锡地铁函〔2022〕177号

## 关于具区路与贡湖大道交叉口东南侧地块 出让轨道交通保护意见的函

附件：具区路与贡湖大道交叉口东南侧地块与轨道交通线路关系平面图

附图名称: 具区路与贡湖大道交叉口东南侧块图与轨道交通关系图

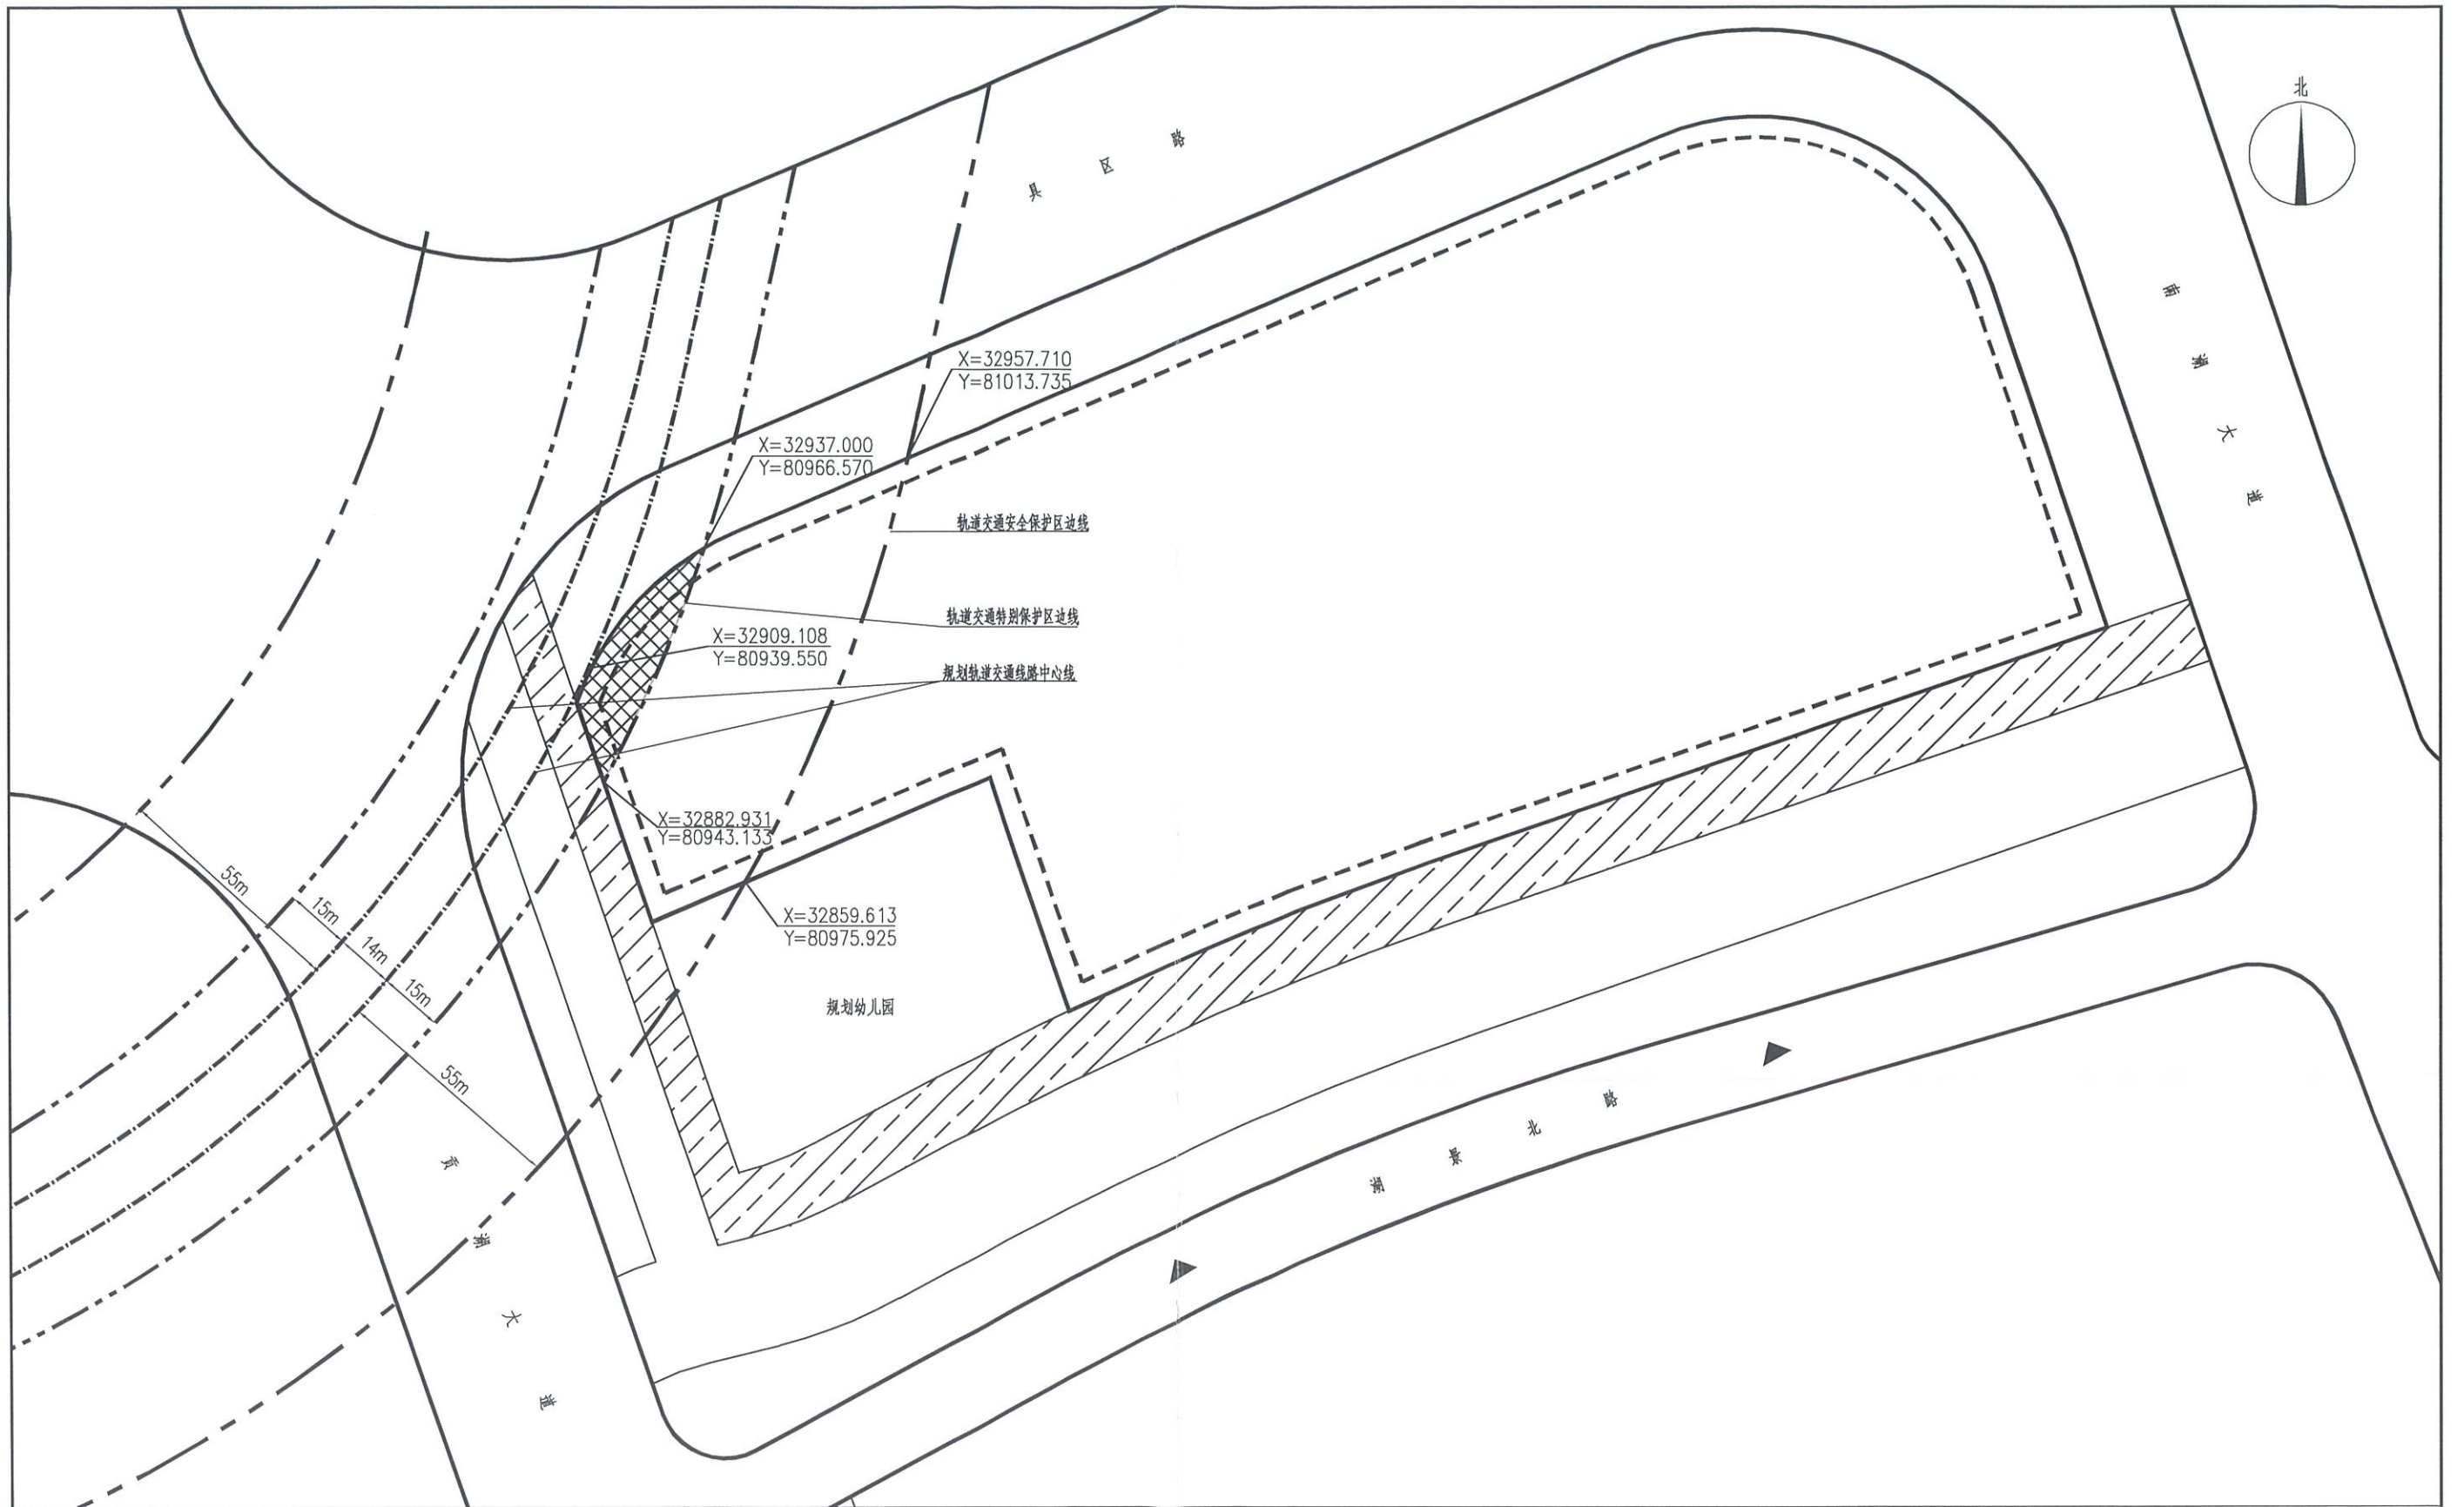
具区路与贡湖大道交叉口东南侧地块（以下简称该地块）位于规划轨道交通线路的安全保护区及特别保护区内。该地块可建设用地范围线内涉及轨道交通特别保护区的，我公司已在附图中采用网格进行标识。

根据《无锡市轨道交通条例》关于安全保护区的管理规定，地块开发建设单位应当事先书面征求地铁集团的意见；地块内实施方案（包括围墙、出入口、管线等附属设施）与轨道交通设施之间应满足结构安全退距、消防、环评等技术要求；在特别保护区内除《无锡市轨道交通条例》第二十六条规定允许的建设活动

外，不得进行其他建设活动；地块开发建设单位应当分析、论证施工活动对轨道交通设施的影响，制定轨道交通设施安全保护区方案，并经地铁集团同意后，按照方案进行施工。

- 1、本图尺寸、标高均以米计。
- 2、本图坐标采用无锡市城市坐标系，标高采用1985国家基准高程系统。
- 3、本地块东侧邻近规划轨道交通线路，在轨道交通特别保护区范围内除《无锡市轨道交通条例》第二十六条规定允许的建设活动外，不得进行其他建设活动。
- 4、地块内实施方案与轨道交通设施之间应满足结构安全退距，消防、环评等技术要求。
- 5、若规范调整，按最新版的规范执行。
